**Avis en date du 28 juin 2019
de la Mission régionale d'autorité environnementale d'Île-de-France
sur le projet de prolongement du tramway T1
entre Nanterre et Rueil-Malmaison (Hauts-de-Seine)
et la mise en compatibilité par déclaration d'utilité publique des plans locaux
d'urbanisme de Nanterre et de Rueil-Malmaison**

Synthèse de l'avis

Avis détaillé

Illustration 5: Plan du franchissement du pont de Rouen (voie ferrée et RD 914) source : chapitre II, p. 24 ; annotations : DRIEE

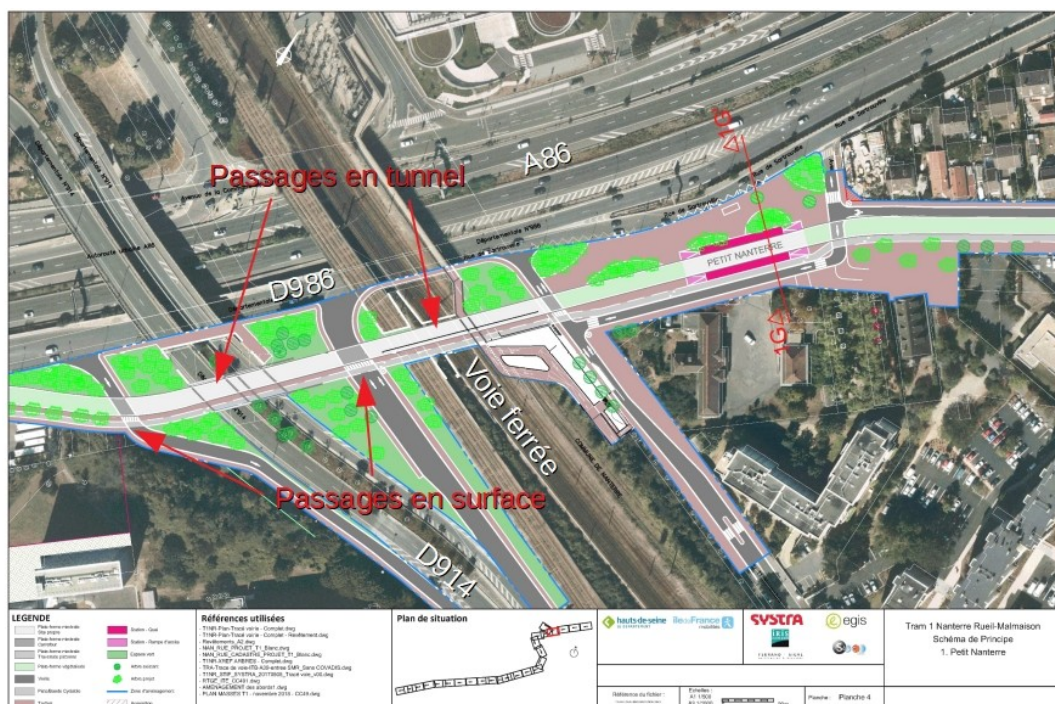
La MRAe observe que les études de carrefour avec projet sont succinctes alors que le tramway aura de forts impacts sur les carrefours en modifiant notamment les plans des feux. Le fonctionnement du franchissement du pont de Rouen mériterait ainsi d'être précisé, compte-tenu du passage²⁰ à niveau du tramway sur les bretelles de la RD 914 et de la création d'une nouvelle entrée sur l'A86 depuis la rue du 11 novembre (cf. Illustration 5).

La MRAe recommande d'approfondir l'analyse des impacts du projet sur les carrefours structurants de l'aire d'étude et du franchissement du pont de Rouen.
